【リビジョンアップ】

R20TS1137JJ0100

ファームウェアアップデート向け開発支援ツール QE for OTA V2.2.0

図 1 [OTA ワークフロー (QE)] ビューと 2nd OTA プロジェクト作成ガイド

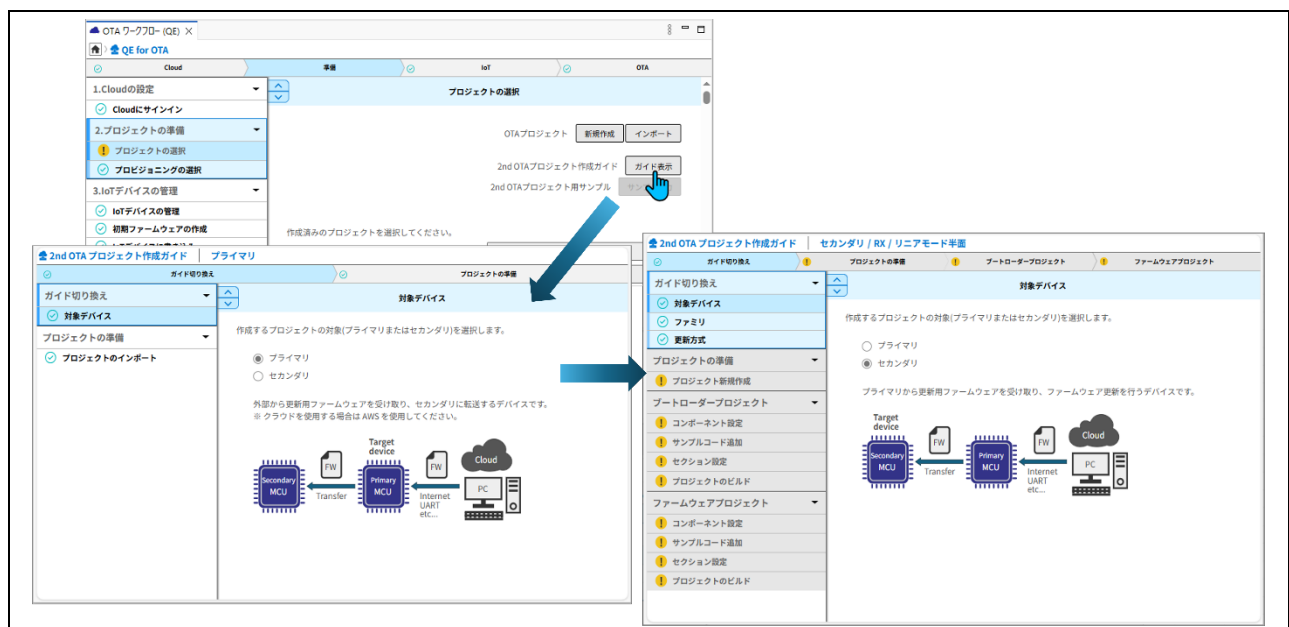
- Secondary MCU に対するファームウェア更新機能

Primary MCU に UART で接続された Secondary MCU のファームウェア更新に対応しました。[OTA ワークフロー (QE)] ビューから 2nd OTA プロジェクト作成ガイドにしたがって実施します、ファームウェア更新に対応した Secondary MCU のプロジェクトの作成からファームウェア更新までの作業が簡単にできます。
